ID: Codice procedura (ID_VIP/ID_MATTM):10844

Impianto per la produzione di energia elettrica da fonte eolica, costituito da 6 aerogeneratori della potenza complessiva di 37,2 MW, un sistema di accumulo da 25 MW e relative opere connesse in località "Rempillo" nel comune di Pitigliano (GR).

TESTO DELLE OSSERVAZIONI

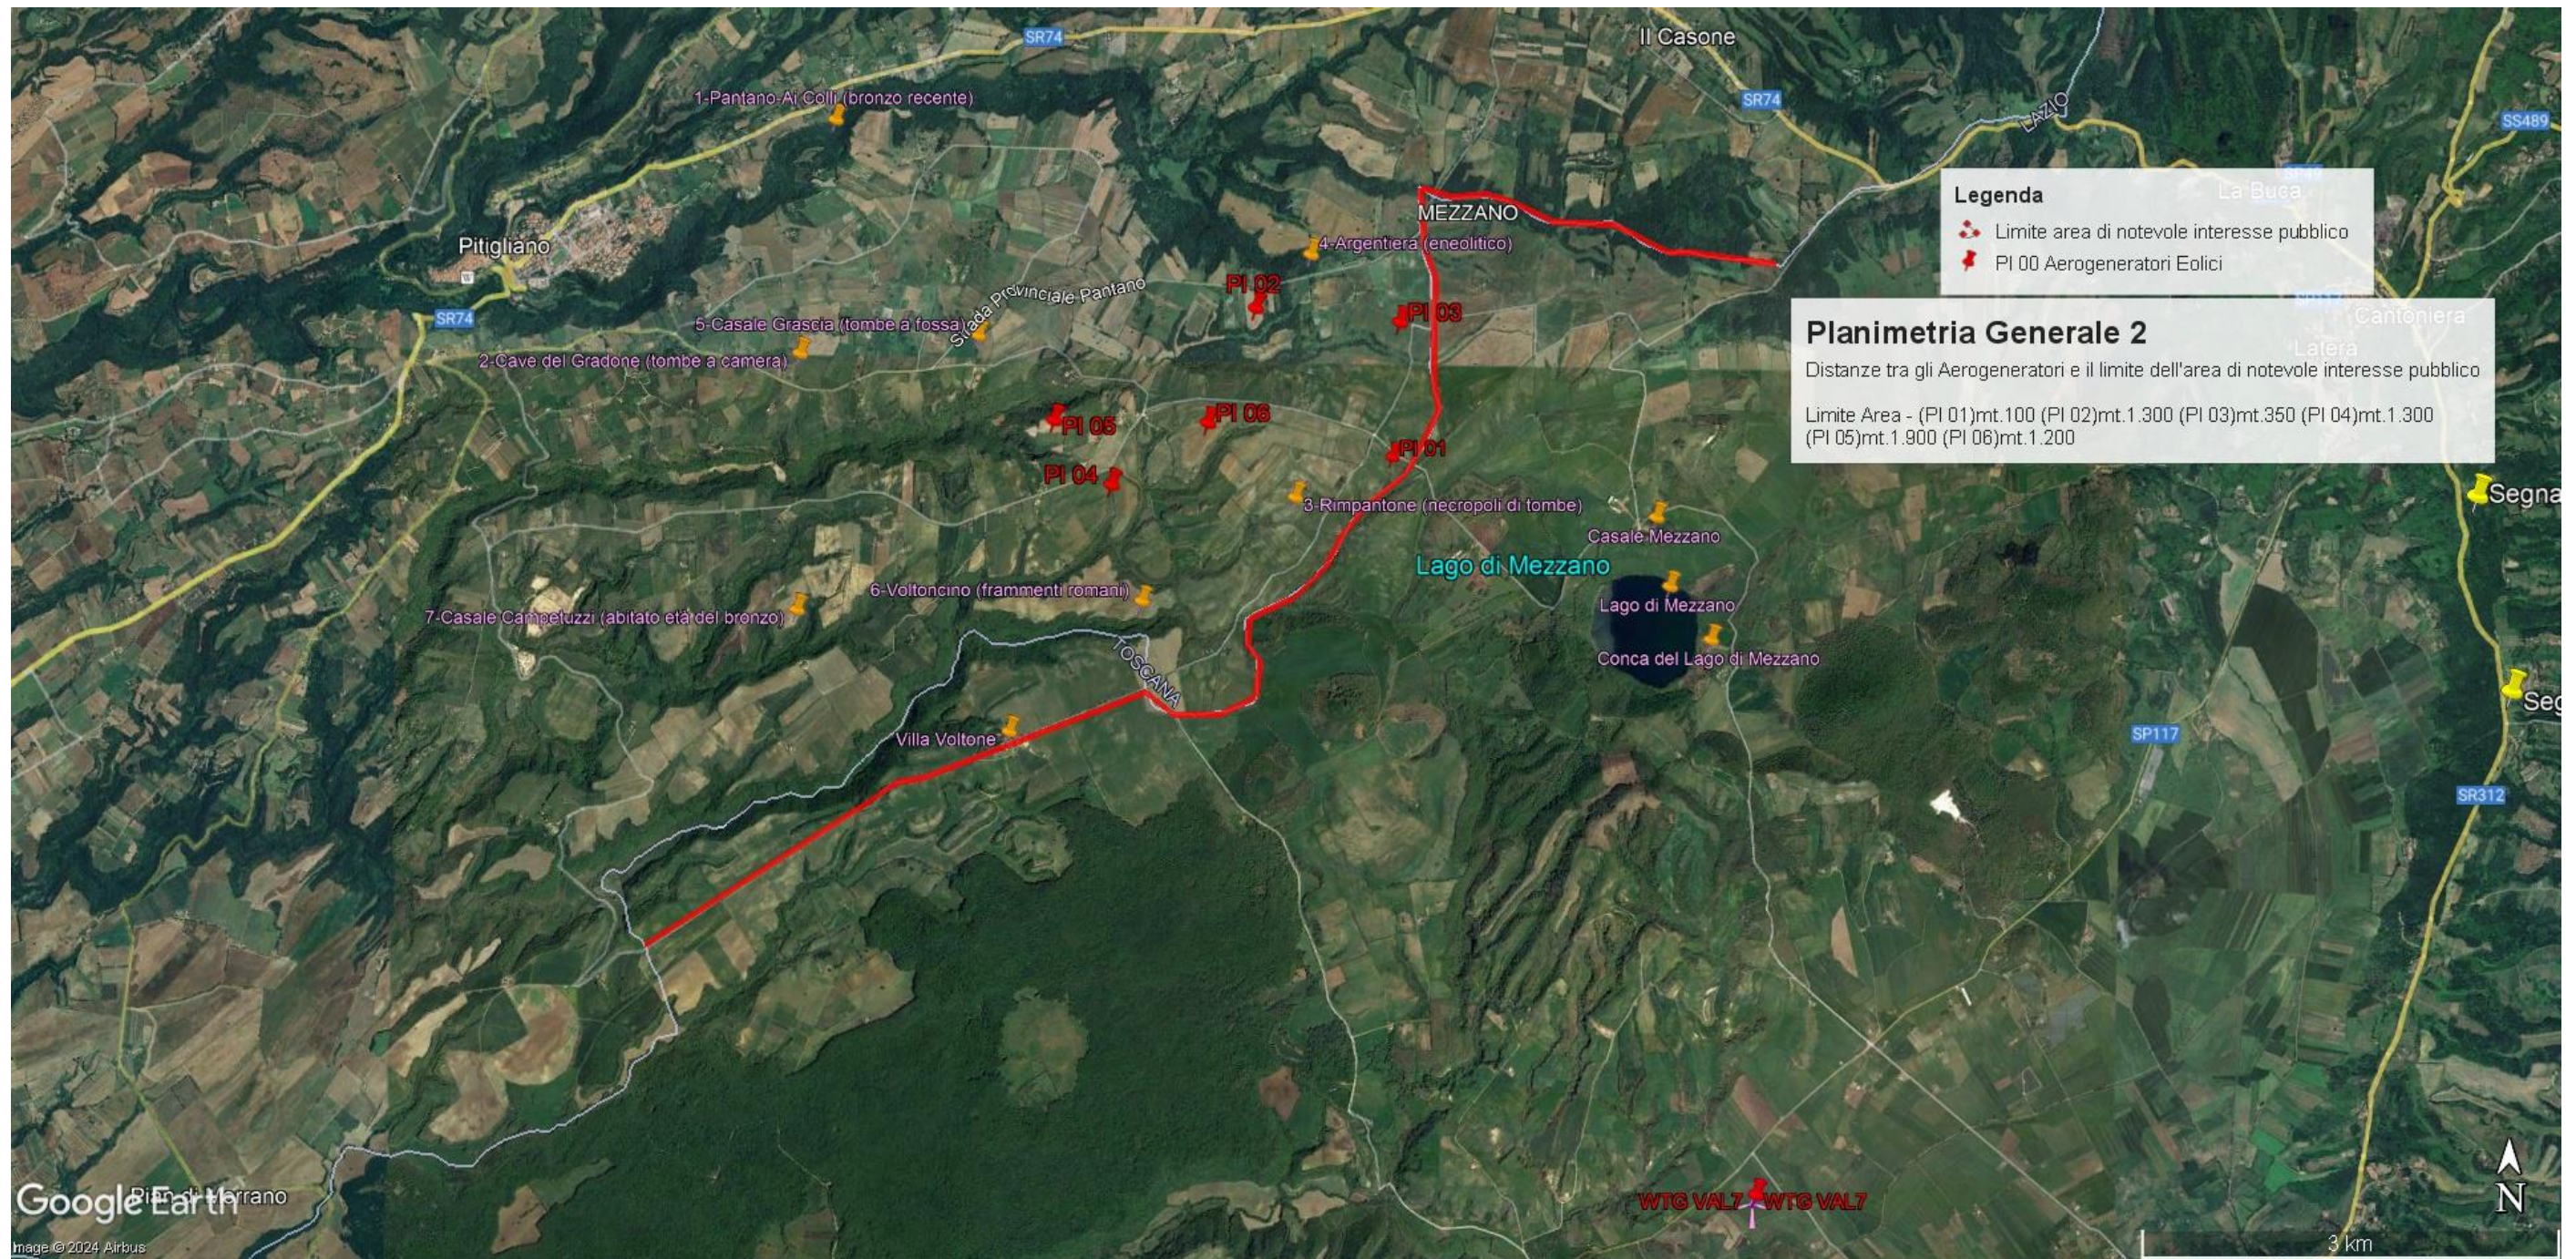
In sintesi, visti l'art. 20 comma 8 lettera c) quater del D.Lgs n 199/2021 e le Linee guida nazionali appena citate, considerato l'enorme impatto dell'impianto eolico industriale denominato "Rempillo" sulla zona paesaggistica di notevole interesse pubblico ben individuata nelle immagini n.1 e n. 2 e sui

Beni Culturali evidenziati nell'immagine n. 3 dell'Allegato alle presenti Osservazioni, per la collocazione delle pale P04 e P05 direttamente all'interno del perimetro di un'area archeologica e per gli impatti anche sull'area intermedia e vasta dei pregiati territori laziali della Tuscia settentrionale e in particolare di quelli del pitiglianese ricco di emergenze agricole, naturalistiche, storiche e archeologiche del periodo etrusco ma non solo, si chiede che venga negata l'autorizzazione all'insediamento dell'impianto eolico denominato "Rempillo".

Immagine n. 4 Situazione di saturazione da impianti FER nella provincia di Viterbo. Non sono riportati gli impianti fotovoltaici e agrivoltaici che hanno inciso per buona parte nel cumulo di impianti FER per superare già nel 2023 gli obiettivi del PNIEC assegnati alla Regione Lazio per il 20230.

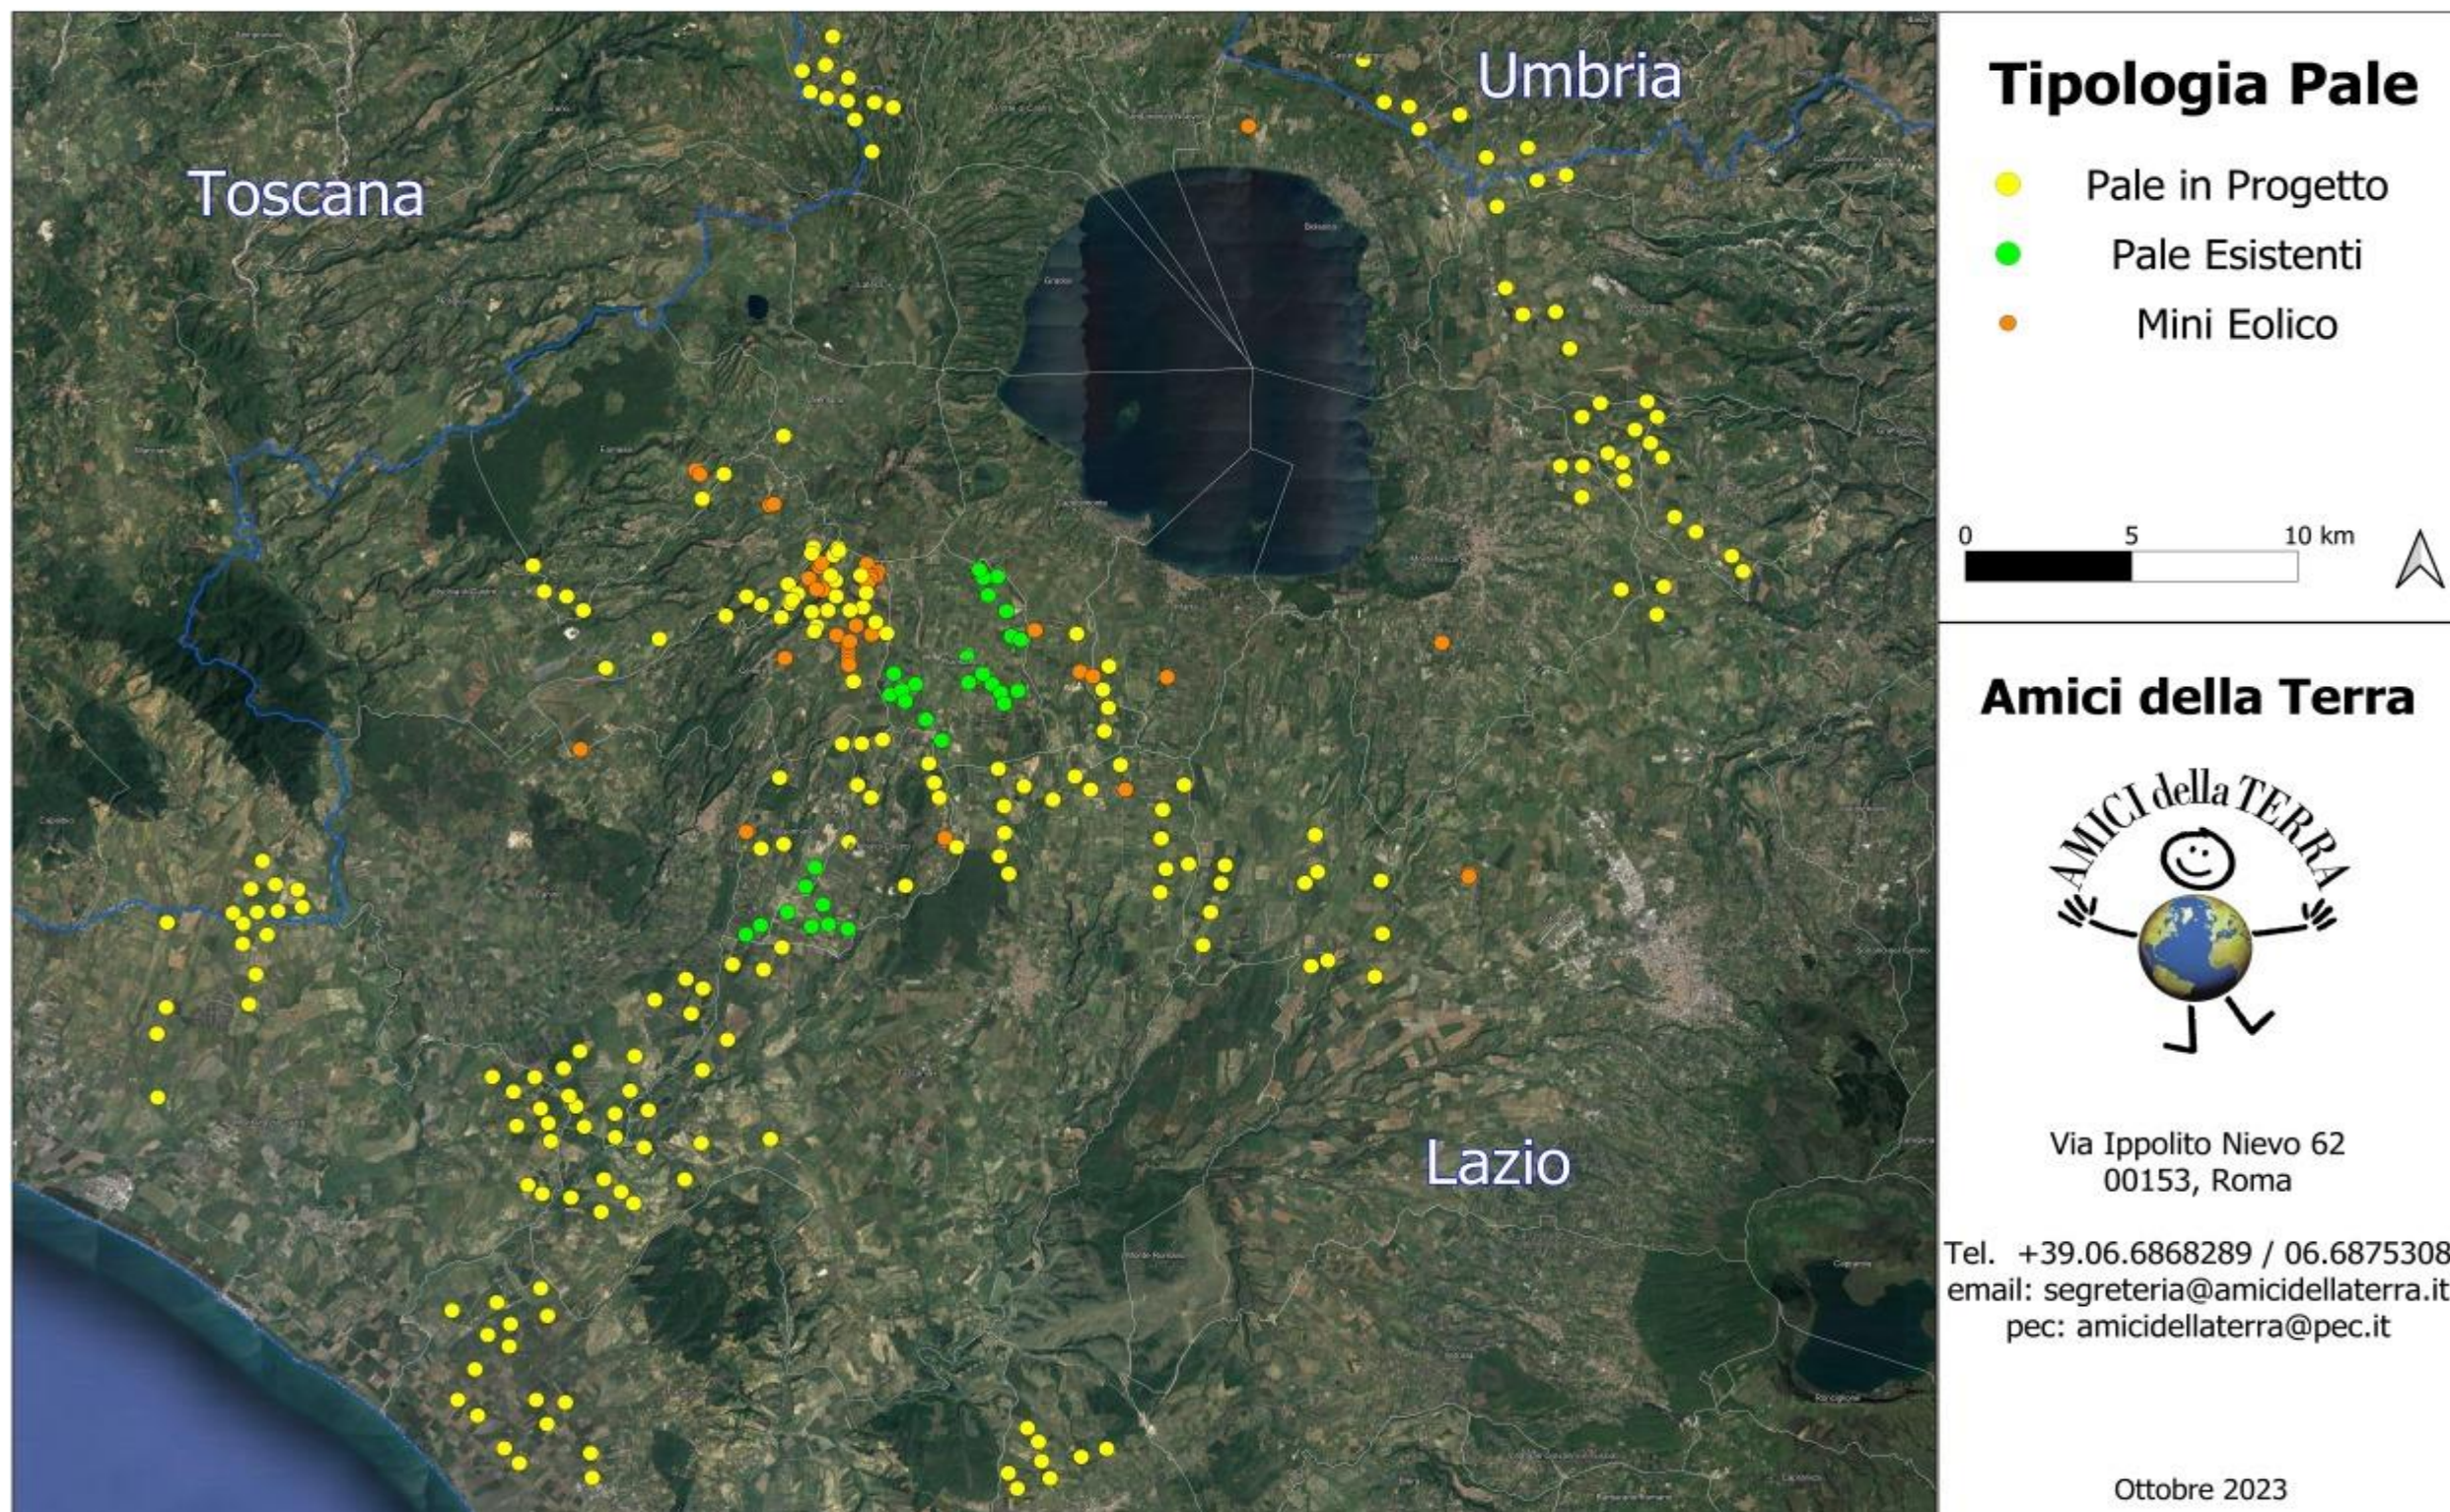
Quindi anche la Regione come Ente deputato dalla normativa nazionale a legiferare sulle aree idonee e non idonee si è espressa riguardo al fatto che abbia assolto ai doveri e alle quote stabilite dal PNIEC e in ambito regionale la provincia di Viterbo è stata quella con il più alto tasso di impianti FER tra tutte e quindi ormai satura ed il cumulo degli impianti FER installati, autorizzati e in progetto rappresenta una elevata criticità per la sostenibilità ambientale di ulteriori eventuali iniziative. L'impianto eolico “Rempillo” pur essendo “esterno al confine provinciale e regionale ma nelle sue immediate vicinanze (a soli 100 metri i primi due aerogeneratori) oltre ad impattare sul territorio e sulle economie di tre Comuni del Lazio (Farnese, Valentano e Latera) si trova nelle fasce di rispetto dei Beni di notevole interesse pubblico come si è evidenziate nelle Osservazioni nn. 1 e 2 e crea anche degli impatti negativi anche sui beni naturalistici come verrà dettagliato nell'Osservazione n. 4. Inoltre andrebbe a sommarsi al già enorme cumulo di impianti eolici e fotovoltaici e geotermici che già creano una elevata criticità ambientale nella provincia di Viterbo e interferiscono anche con il territorio toscano come si può vedere dalle immagini nn. 4 e 5
